TERMO ADITIVO Nº 02/2023

SEGUNDO TERMO ADITIVO AO CONTRATO CFMV Nº 38/2022, QUE ENTRE SI CELEBRAM O CONSELHO FEDERAL DE MEDICINA VETERINÁRIA – CFMV E A EMPRESA TECNICAL ENGENHARIA LTDA.

RELATÓRIO DE FISCALIZAÇÃO TERMO ADITIVO DE VALOR

**OBJETO: EXECUÇÃO DE OBRA, REFORMA E AMPLIAÇÃO DA SEDE DO
CONSELHO FEDERAL DE MEDICINA VETERINÁRIA - CFMV**

Imagens 01 a 04 – Situações dos muros de divisa entre CFMV e vizinhança, observado em Laudo de Vizinhança

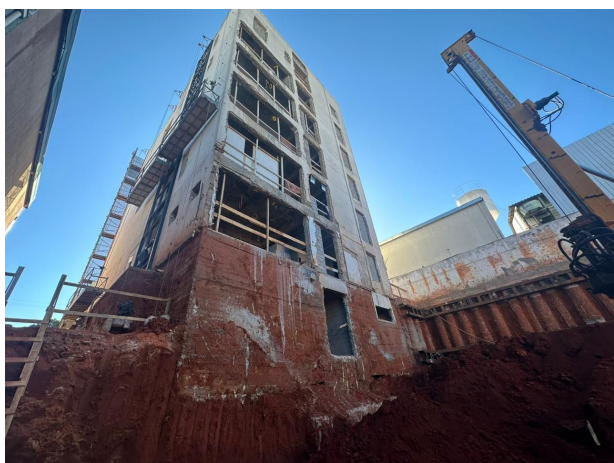
Além disso, observou-se que parte das estruturas vizinhas estavam apoiadas diretamente sobre os muros, o que poderia resultar em colapso estrutural, comprometendo não apenas o muro, mas também afetando de maneira significativa a estrutura das edificações adjacentes. A Análise de Vizinhança ([Doc. 015](#)) realizada pela empresa Tecnical Engenharia, anexo da Nota Técnica ([Doc. 017](#)), corrobora com esta avaliação.

Imagens 09 e 10 – Protensão com atirantamento e perfis metálicos para contenção do aterro vizinho

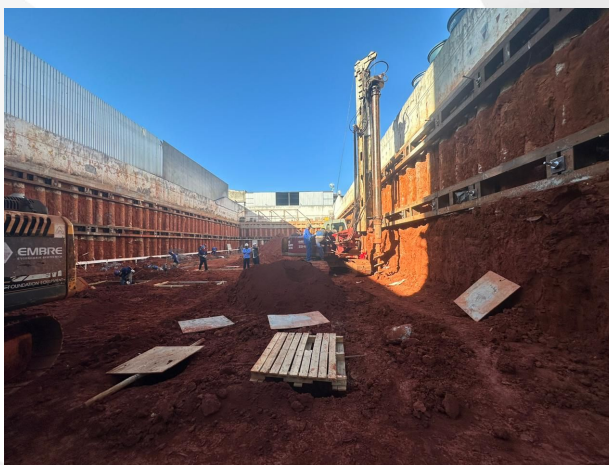
Este novo método construtivo proporcionou segurança às edificações circunvizinhas e à própria estrutura na ampliação do CFMV. O novo Sistema de Contenção iniciou-se de maneira gradual no terreno, com a perfuração de aproximadamente 160 furos, com média de 40cm de diâmetro e de 12 a 19 metros de profundidade, e, concretagem e, somente após, a execução da escavação progressiva, com implantação de vigas de ancoragem, protensão desta e continuação de escavação. O resultado foi o acréscimo significativo do nível de segurança para todas as construções, porém impedindo o atendimento ao cronograma original da obra.

É imperativo reconhecer que, embora eficaz, esse método se caracteriza por uma execução lenta, realizada por fases, com a escavação progressiva sendo intercalada pela implantação das vigas de ancoragem, e posterior atirantamento protendido. Esse ajuste resultou em impactos substanciais tanto nos custos, quanto prazos da obra.

Imagem 13 - Projeto Original, com Parede de Contenção em Concreto

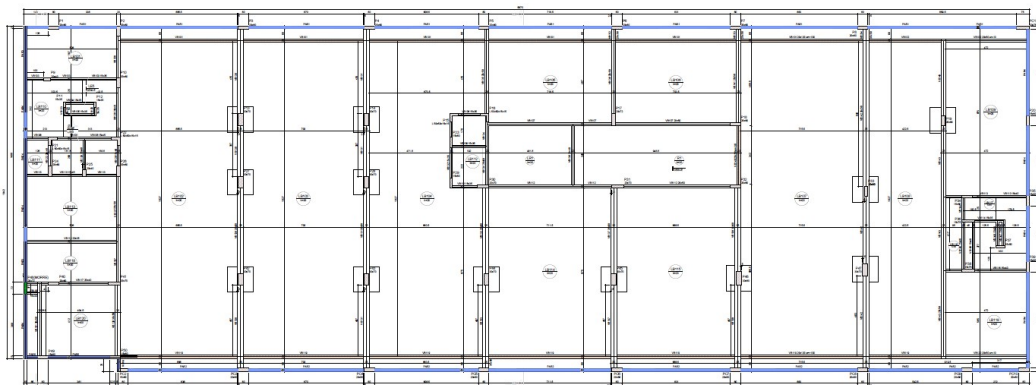
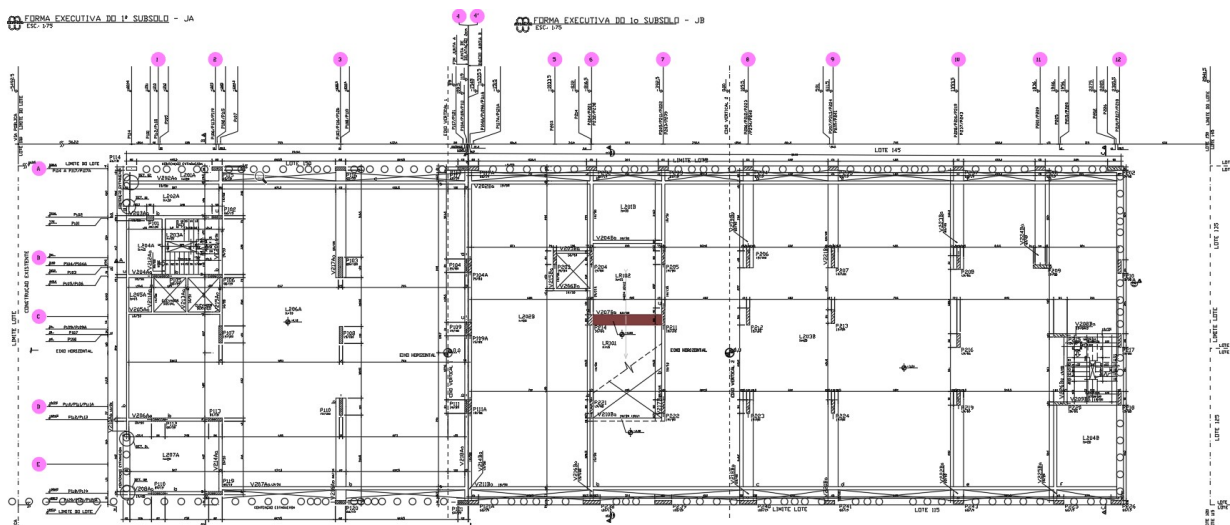
Ao iniciar as atividades de escavação, a equipe técnica identificou necessidade de revisão integral do Projeto de Contenção, originalmente concebido no Sistema de Parede de Concreto Armado.

Uma análise técnica mais profunda dos terrenos circunvizinhos revelou que essa abordagem construtiva inicialmente empregada, apresentava considerável risco, especialmente de desmoronamento, dada a presença de muros divisórios de lotes sem robustez estrutural profunda, tal qual necessária na obra, pois constituídos apenas por paredes de fechamento em alvenaria e viga baldrame simples.

Diante dessa constatação, a empresa Tecnical Engenharia contratou consultoria especializada do Engenheiro Carlos Medeiro Silva, da empresa EMBRE - Empresa Brasileira de Engenharia e Fundações Ltda. Após estudos aprofundados, concluiu-se que o método construtivo mais apropriado às condições do terreno seria o emprego de Estacas de Contenção com Atirantamento Protendido de Vigas de Ancoragem, conforme detalhado no projeto atualizado, que consta nos autos do processo ([Doc. 007](#)).

Deste modo, houve necessidade de atualização dos Projetos de Contenção e Estrutura, desencadeando atualizações em grande parte dos projetos, como apresentado no Item 5 deste relatório.

Imagem 14 - Projeto Atualizado, com Contenção por Estacas de Concreto e Atirantamento
